SERVICE INFO – INA 0168

Vízpumpa 538 0021 10

Módosított ház

2. ábra: Új kivitel

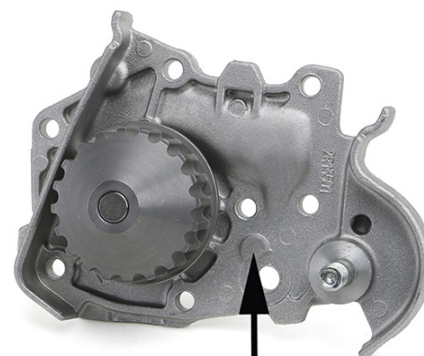
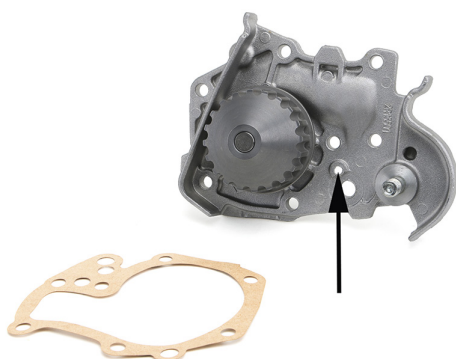
Módosították az 538 0021 10 cikkszámú vízpumpát. Az új kivetelnél elmarad egy furat a házban (2. ábra).

Az átmeneti időszakában vegyes készletek fordulhatnak elő.

Mindkét típus teljesíti a műszaki specifikációkat és azokat korlátlanul fel lehet használni.
